Protokoll

Samråd om SKB:s platsundersökningar med SKI och SSI, möte nr 7

Tid: 2004-09-01, kl 9.00 – 15.30

Forsmark, befintliga och planerade borrhål.

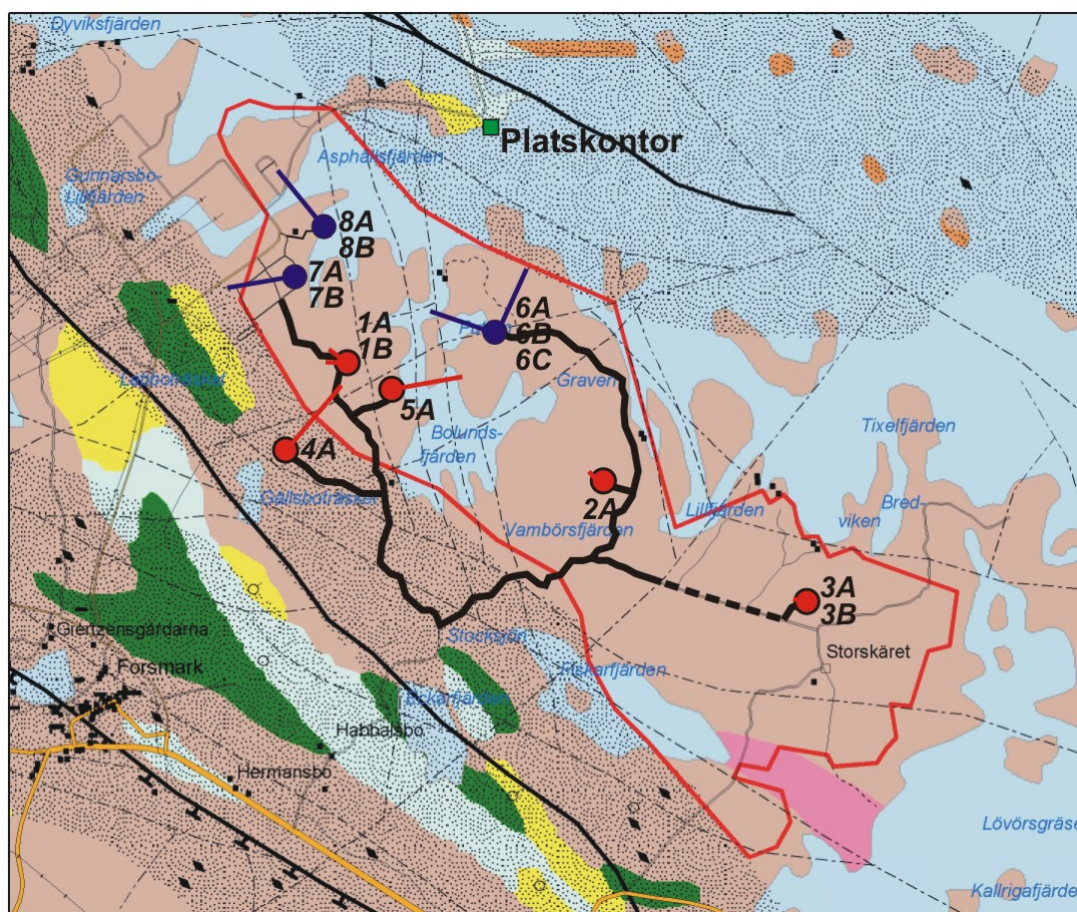
SKI frågar hur SKB hanterar frågan att man fram till nu har få mätpunkter för hydrogeokemiska data, särskilt runt det tänkta förvarsdjupet.

SSI frågar om ett tätt berg utan vattenflöden står i överensstämmelse med KBS-3-konceptet.

SKB svarar att det generiska programmet anger att ett geokemiskt mätprogram ska genomföras i två djupa kärnborrhål. I Forsmark finns en beredskap att i samtliga djupa borrhål genomföra ett geokemiskt mätprogram. Från KFM03 finns data från djupet och i KFM05 gör man vad man kan för att få tillräckligt med vatten för kemiska analyser. I KFM06 tas prover på matrisvatten för vidare analys.

SKB svarar att det är en fråga om vad som händer med bentoniten och bevätningen av denna. Beräkningar har gjorts i SR-Can interim som visar att om det inte finns något vattenflöde till bufferten ökar kapselavståndet något. Frågorna diskuteras också i rapporten SKB TR-03-09 "Thermal dimensioning of the deep repository. Influence of canister spacing, canister power, rock thermal properties and nearfield design on the maximum canister surface temperature" av Hökmark och Fälth.

Borrhål på Laxemar

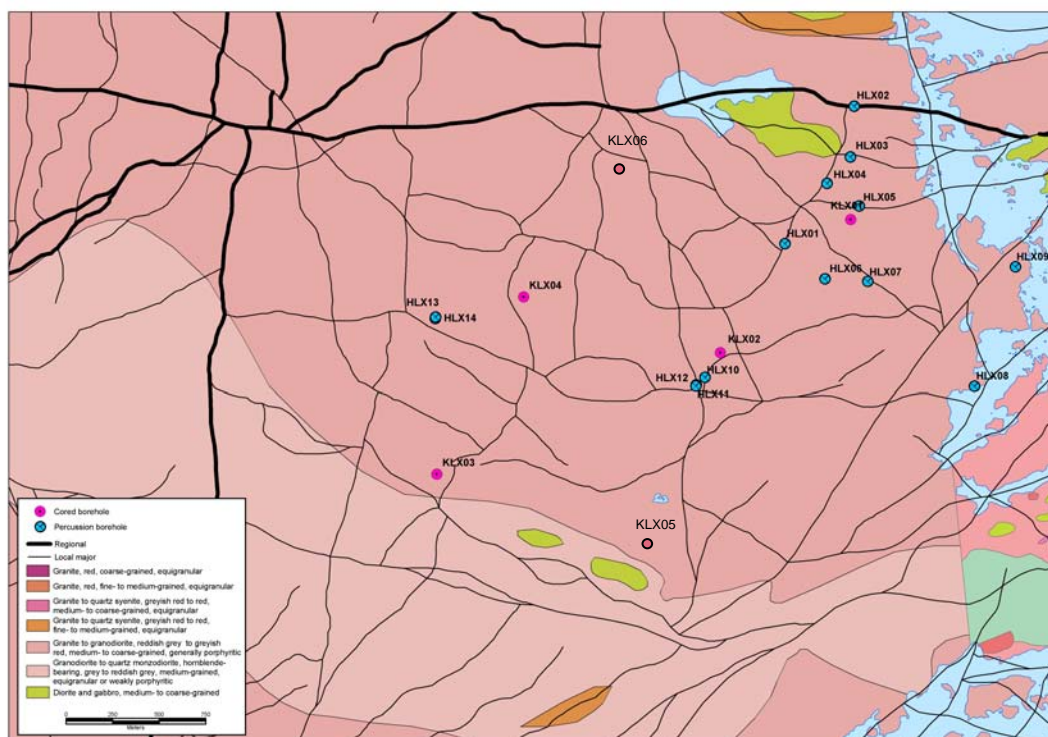
En tidigare tolkad zon har senare, i samband med P2-avgränsningen, avförts. SSI frågar om några speciella insatser planeras för att verifiera den nuvarande tolkningen.

SKI frågar om kvaliteten på borrhålsdata från de borrhål som borrades i början av 1990-talet, KLX01 och KLX02, är lägre än för data från nyare hål.

SKB har inga planer på speciellt riktade insatser där.

SKB svarar att nya karteringar har gjorts av kärnorna för att följa nuvarande praxis. Vissa nya mätningar har gjorts i KLX02. I övrigt ser SKB inga kvalitetsskillnader mellan äldre och nyare hål.
